## Petycja ponowna - Ekran akustyczny dla ROD Miodówko

Podstawowym dowodem jest stwierdzenie faktu, iż *Raport o oddziaływaniu na środowisko wykonany w ramach ponownej oceny na etapie uzyskiwania zezwolenia na realizację inwestycji drogowej dla zadania polegającego na „rozbudowie drogi krajowej nr 51 do parametrów drogi ekspresowej na odcinku Olsztyn – Olsztynek od km ok. 96+000 do km ok. 111+000 z 2014 roku, zwany dalej raportem, jest nierzetelny, fragmentaryczny oraz nie uwzględnia chronionego akustycznie terenu jakim jest Rodzinny Ogród Działkowy Miodówko (odcinek km 103.600-104.153 DK51).*

1. Mapa z zaznaczonym budynkiem w którym nie przeprowadzono badań receptorowych (liczba stron: 1)
2. Oświadczenie (liczba stron: 1)

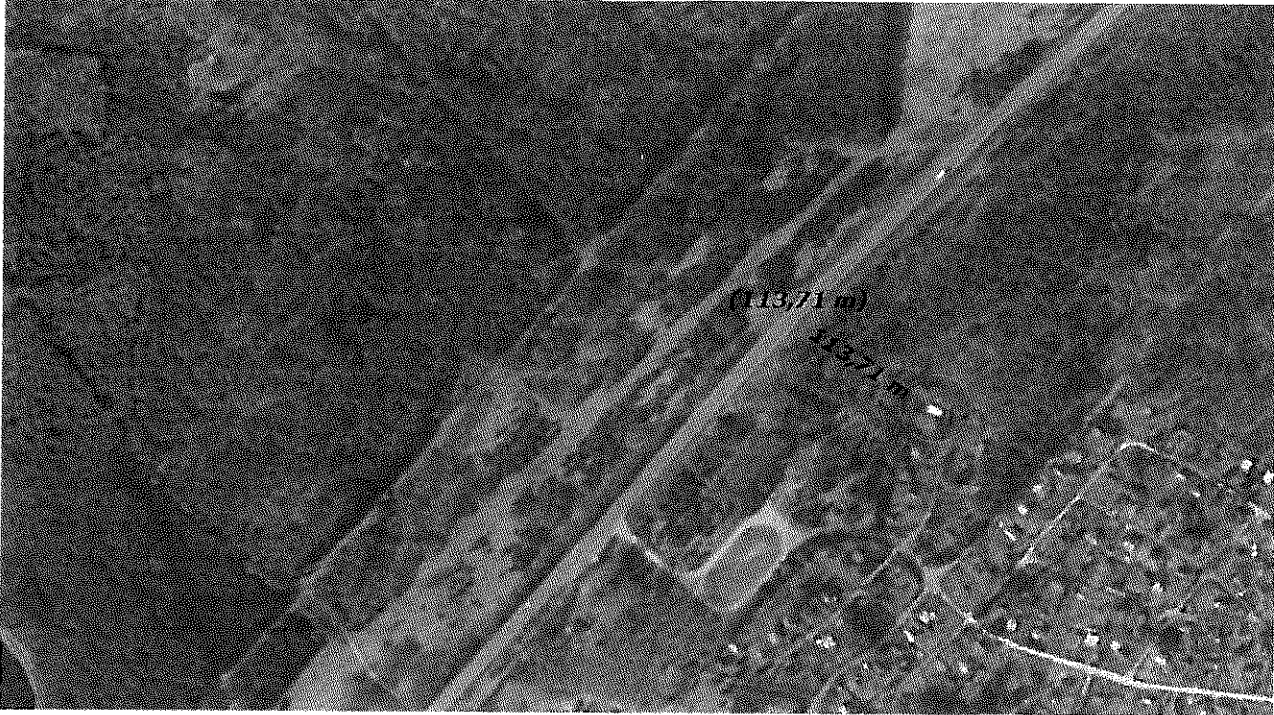
1. Z przeprowadzonych analiz wynika iż izofona 56dB w porze nocnej w 2026 roku będzie się rozciągać na odległość 120m od drogi bez zastosowania urządzeń ochronnych (str. 164 raportu). Zgodnie z zapisami w raporcie, budynki znajdujące się w zasięgu jej oddziaływania zostały objęte badaniami receptorowymi. Niestety w tym miejscu występuje **przekłamanie**, ponieważ budynek oznaczony w żółtym kole w załączniku 1 (103+890 km DK51), znajduje się 113 metrów od drogi. W budynku tym (altanie) nie zostały przeprowadzone takie badania. Należy nadmienić, że zgodnie z *Ustawą z dnia 20 marca 2015 r. o zmianie ustawy – Prawo budowlane oraz niektórych innych ustaw*, altana jest budynkiem o charakterze rekreacyjno-wypoczynkowym. Zgodnie z *Rozporządzeniem Ministra Środowiska z dnia 1 października 2012 r. zmieniające rozporządzenie w sprawie dopuszczalnych poziomów hałasu w środowisku*, w porze nocnej (o ile występuje korzystanie z terenu rekreacyjno-wypoczynkowego w nocy, tak jak jest w tym przypadku) terenom na których stoją takie budynki **należy się ochrona akustyczna**.
